Požadavek zhotovitele na změnu č. 14
Projekt: **Karlovy Vary, Mlýnská kolonáda – dílčí úprava**
Č. projektu: CZ.06.3.33/0.0/0.0/16_037/0012812

Název části stavby dotčené změnou (včetně čísla SO): **Karlovy Vary, Mlýnská kolonáda – dílčí úprava**

**ZL 14a - 01.1 D.1.1.- Výměna žlabu a oprava okrasné masky markýz
(vícepráce)**

PŮDORYS
1. NADZEMNÍHO ZODLAŽÍ

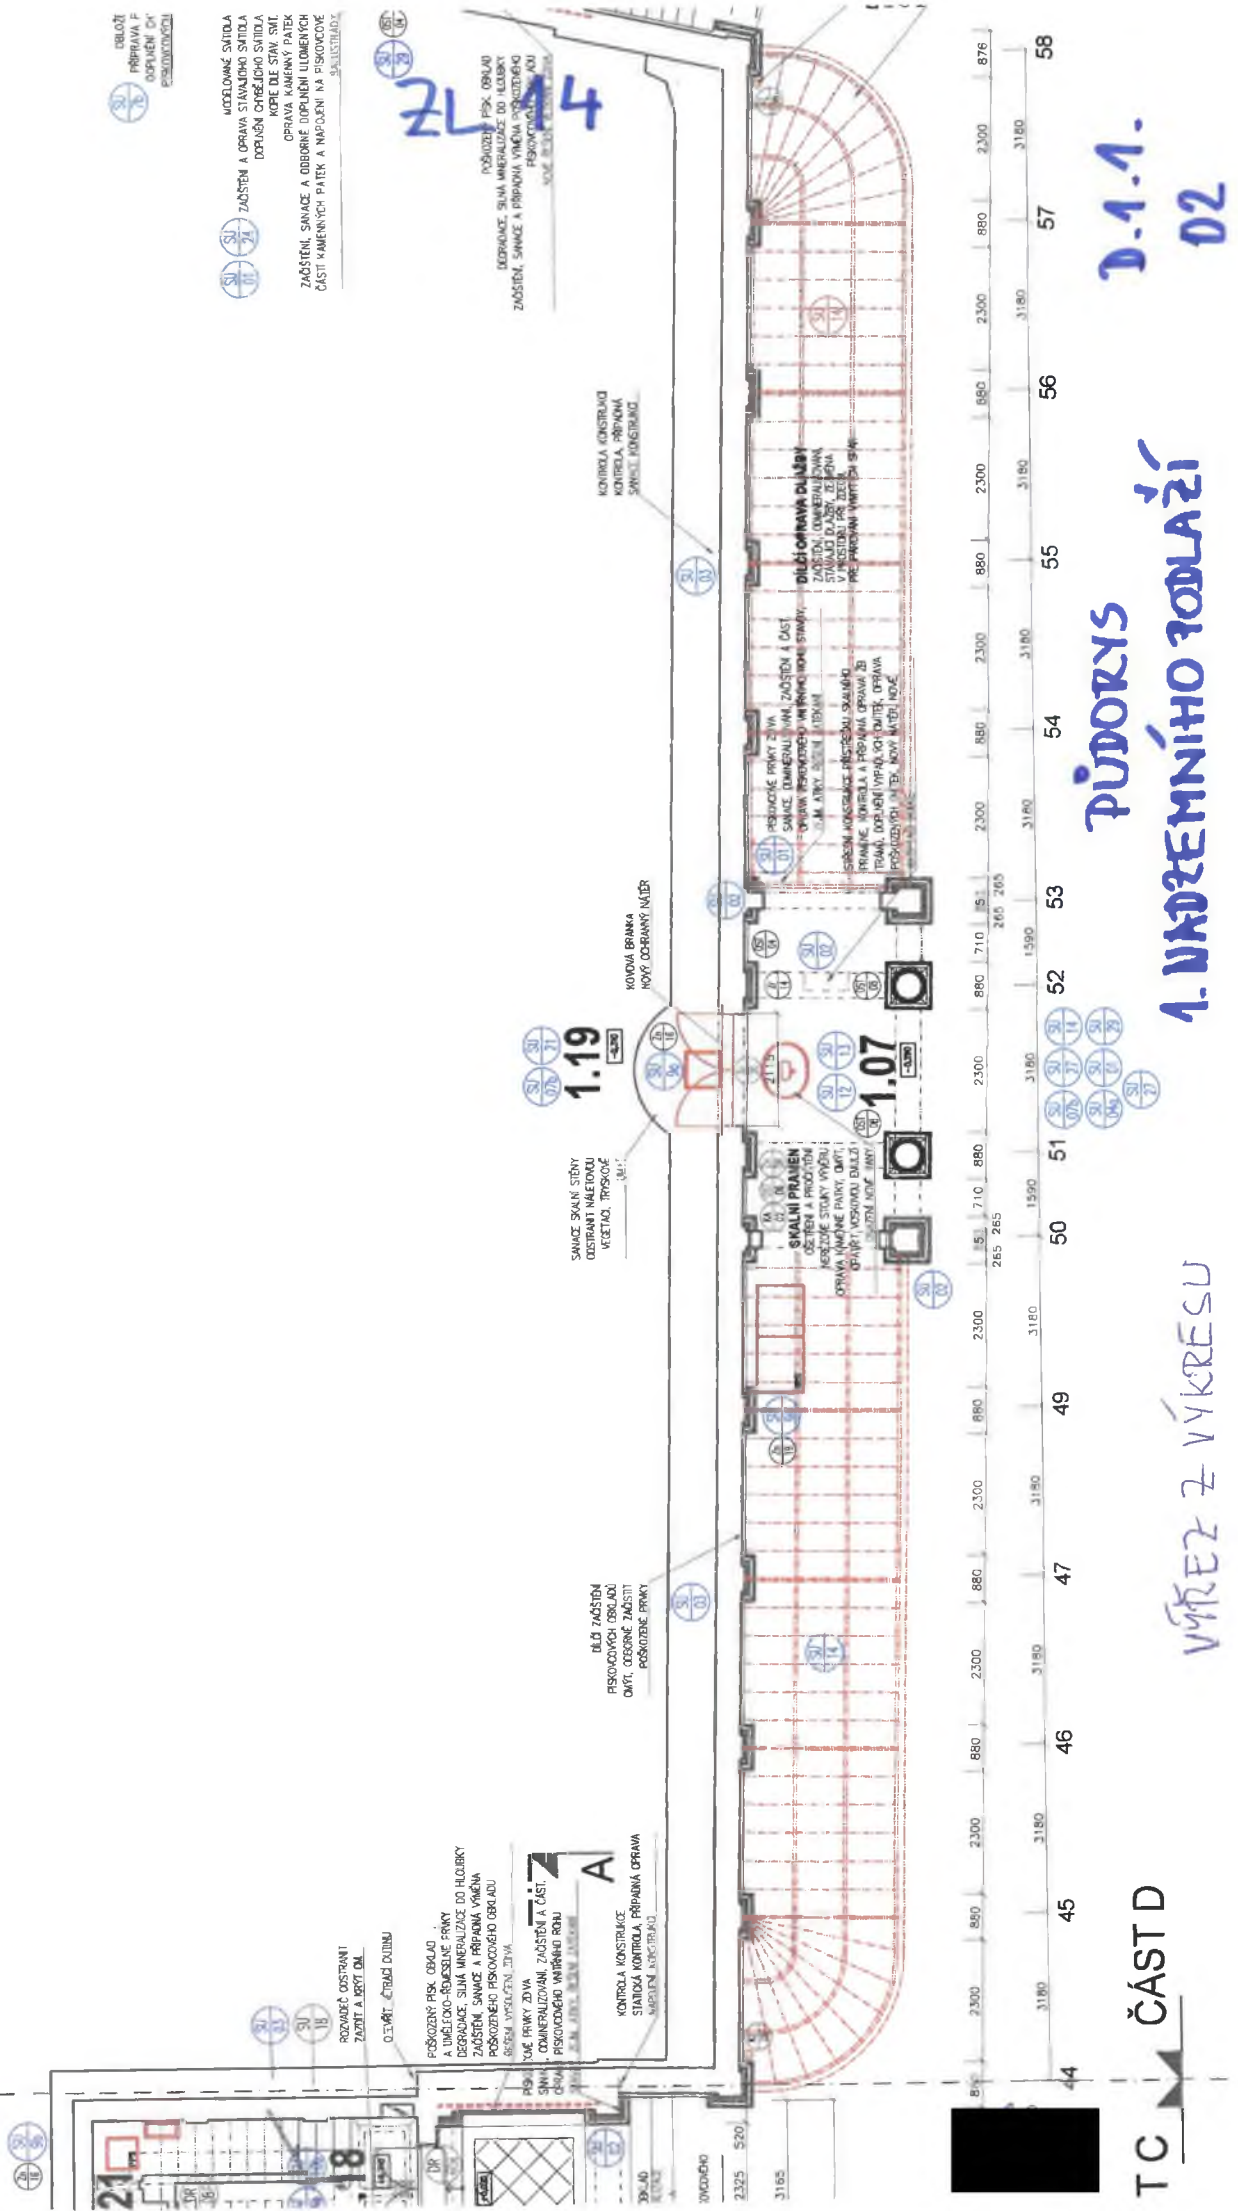
Projektová dokumentace navrhuje v předkolonádním prostoru provést opravu a repasi prosklené markýzy (vedle Skalního pramene) s opravou ocelové konstrukce, nátěru a lokální výměnou prosklení. Současně počítá s výměnou měděného dešťového žlabu v délce 3bm.

Nově dojde k celkové výměně měděného žlabu vč. pasířsky zhotovení nových zdobných prvků žlabů.

Po provedené demontáži markýzy bylo zjištěno, že stávající měděný žlab je natolik degradován, že nelze provést je opravu. Stejně tak pasířské zdobné prvky jsou významně poškozeny, že nelze provést jejich rekonstrukci. Proto bude nezbytné vyrobít nový měděný žlab a zhotovit kopie měděných zdobných prvků žlabu.

Změna nevyžaduje provedení změny v realizační výkresové dokumentaci. Změna bude zanesena do dokumentace skutečného provedení díla.
